**HELLERISTNINGENE PÅ SUNDVOLLEN, HOLE KOMUNE**

## OVERBYGNING AV HELLERISTNINGSSTEINEN PÅ SUNDVOLLEN I HOLE KOMMUNE

## OVERBYGNING AV HELLERISTNINGSSTEINEN PÅ SUNDVOLLEN, GNR. 231, HOLE KOMMUNE, BUSKERUD

Forslag til tak over runestein ved tidligere Sunnåvågen Skole.  
Taket utføres av tre og tekkes med papp.  
Det bæres av fire stk. stål firkanttrær 40x40 mm.

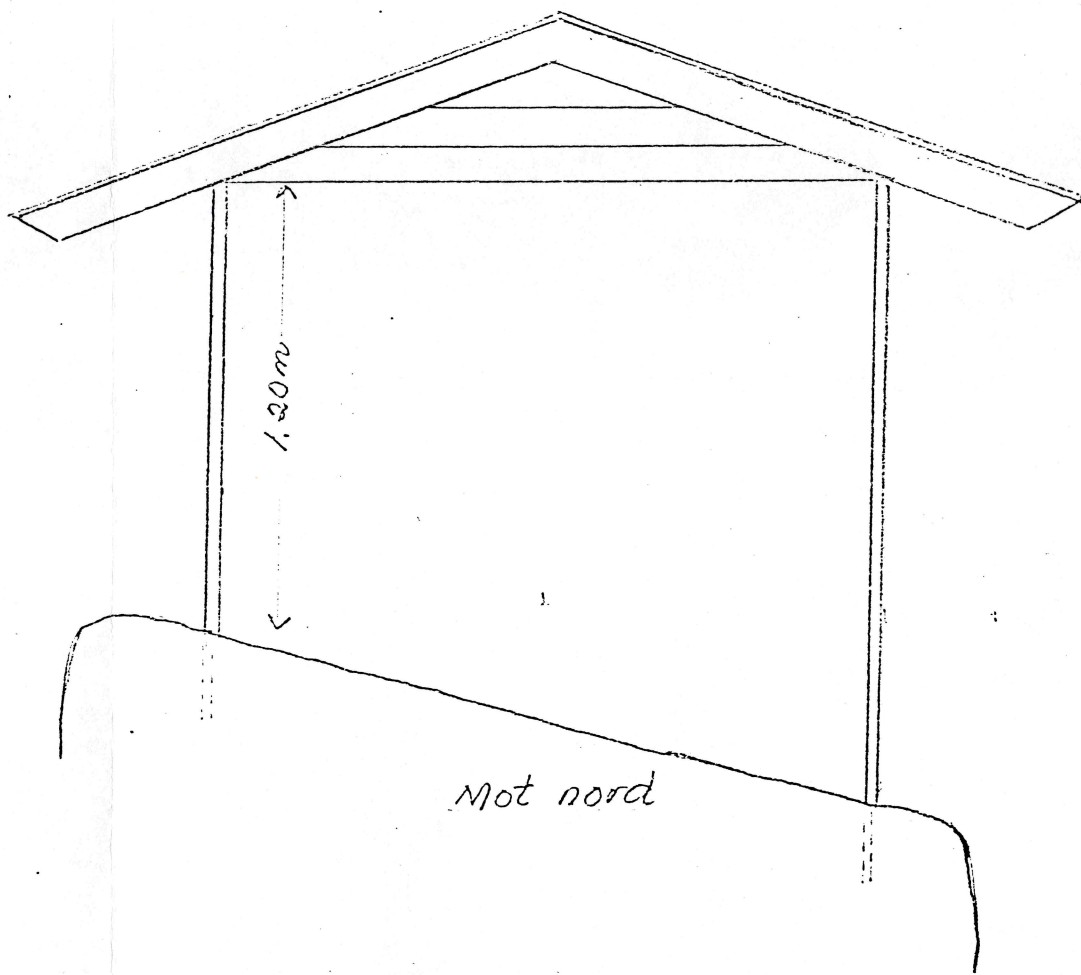
Det må ikke foretas inngrep ved steinen.

Arkeologiske undersøkelser ved steinen er nødvendig før evt. bærestolper til overbygningen kan graves ned.

Stolper eller rør kan ikke festes til steinen, men må stå utenfor.

Vi har sett på forslagene. Det ene forslaget med et vanlig tretak mener vi er et godt utgangspunkt, men det må endres med hensyn til stolpefeste. Her kan det kanskje benyttes trykkinpregnerte stolper som graves ned i undergrunnen. Mellom stolpene lages det et rekkverk som hindrer folk i å gå helt inn til og oppå steinen. Kanskje rekkverket også kan ha en festemekanisme for lemmer som kan settes på vinterstid.

Forslag til tak over runestein ved tidligere Sundvollen Skole.  
Taket utføres av tre, og tekkes med papp skingel.  
Det bæres av 4 stk. impregnerte trestolper.

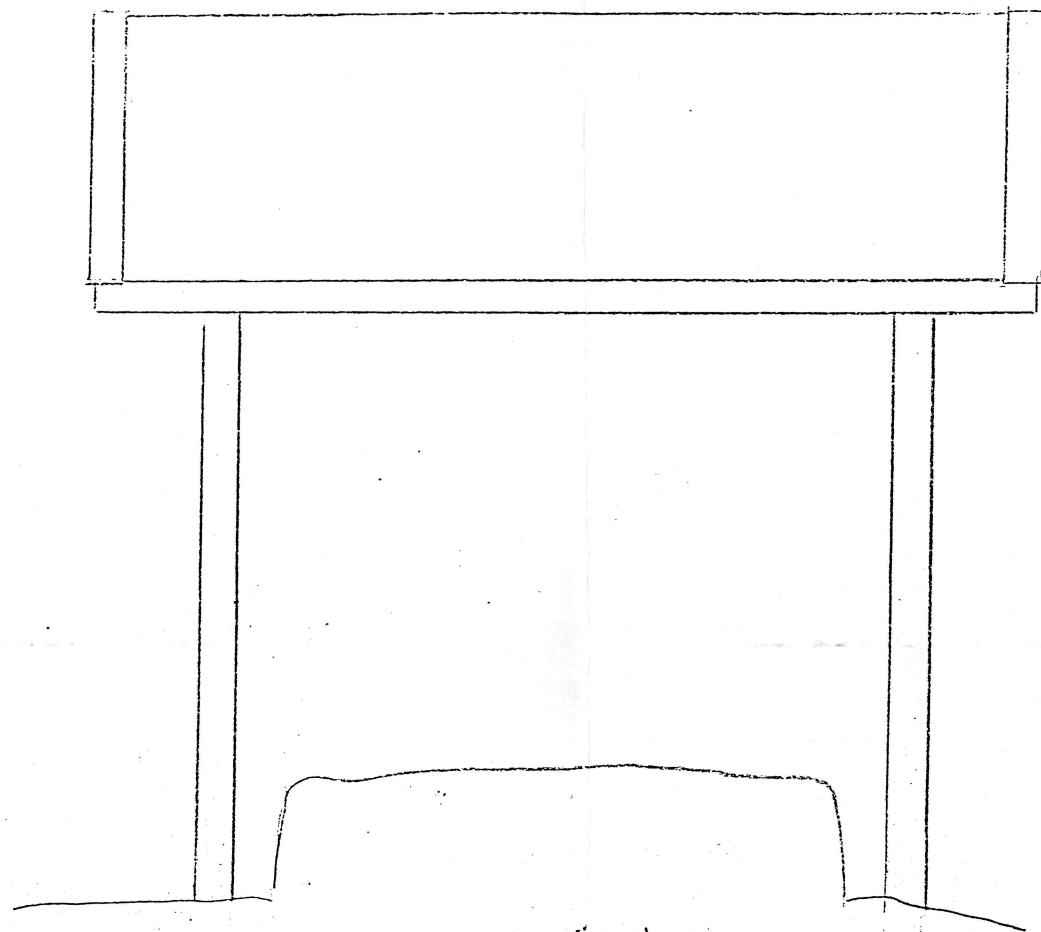
På bagrunn av dette har vi vært i kontakt med Hole kommune, kulturkontoret og teknisk etat. En byggmester har sagt seg villig til å lage et tak over steien slik at den ikke skal bli så utsatt for vær og vind. Se vedlagte skisse. Det er også meningen å lage et rekkverk mellom de bærende stolpene, slik at ikke publikum kan gå helt inne på steinen.

- Er overbygningen akseptabel som et byggverk over et fornminne? Takvinkel og overbygning er tilpasset bygningen som står ved siden av.
- Kan det foretaes en arkeologisk undersøkelse av Oldsaksamlingen rundt steinen på forsommeren, før stolpene evt. skal graves ned?
- Kan Oldsaksamlingen dekke noen utgifter?

"Universitetet i Oslo, Institutt for arkeologi, kunsthistorie og numismatikk, slutter seg i prinsippet til tanken om overbygning av helleristningssteinen. Det er satt følgende vilkår:

1. Det må foretas arkeologiske undersøkelser der fundamentet for stolper skal stå.
2. Utformingen av overbygget skjer i samarbeid med Oldsaksamlingen.
3. Distriktsansvarlig konsulterer konserveringslaboratoriet.

Oldsaksamlingen vil dekke utgiftene til de arkeologiske undersøkelsene.

Vedlegg til søknad om fylling ved Sundvollen Grunde hus/barnepark.

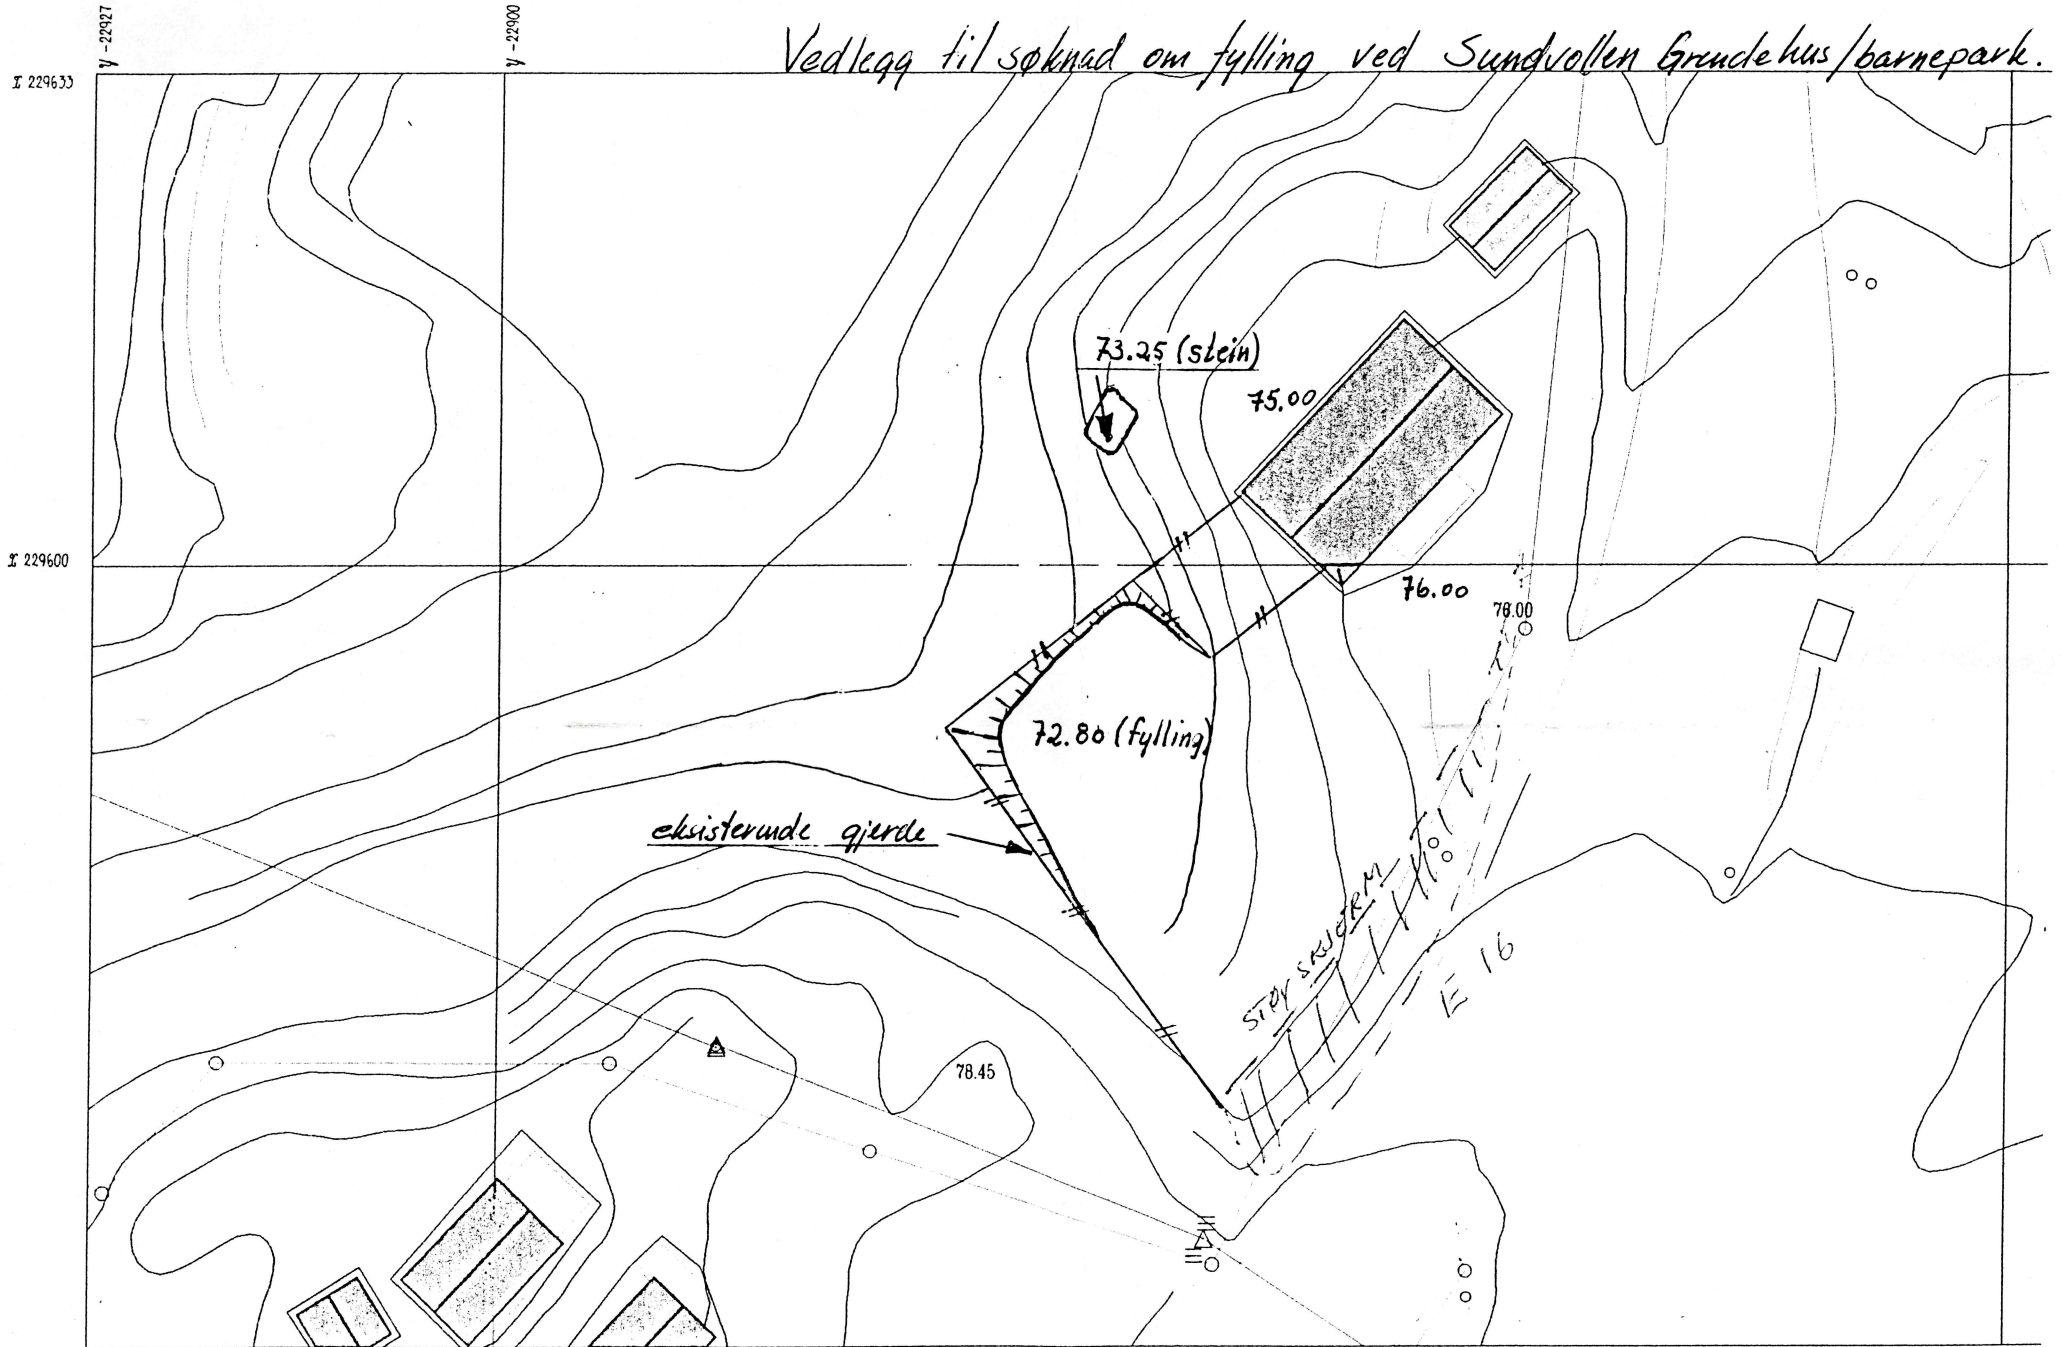
Sundvollen barnepark v/Brede Johbraaten søker om å få bygge en støyskjerm med oppfylling av jord og steinmasser inntil E-16 som vist på vedlagte skisse. Dette synes vi må la seg gjøre. Oppfylling av masse i det skrånende terrenget for å få flatt underlag for lekeapparatene, vil endre en god del på terrenget ved helleristningssteinen og vi er derfor mer skeptisk til at dette blir gjort. Brede Johbraaten ringte etter at vedlagte brev var sendt og opplyste om at det også kunne være aktuelt å legge et golv av trykkinpregnerte materialer som underlag for lekeapparatene. Dette vil nok bli en bedre løsning.

Vi ber om Oldsaksamlingens vurdering av dette. En felles befaring så snart som mulig er ønskelig.

"Universitetet i Oslo, Institutt for arkeologi, kunsthistorie og numismatikk, har ingen merknader til at støyskjerm oppføres og at terrenget fylles opp/ flates ut slik det fremgår av kartskissen."
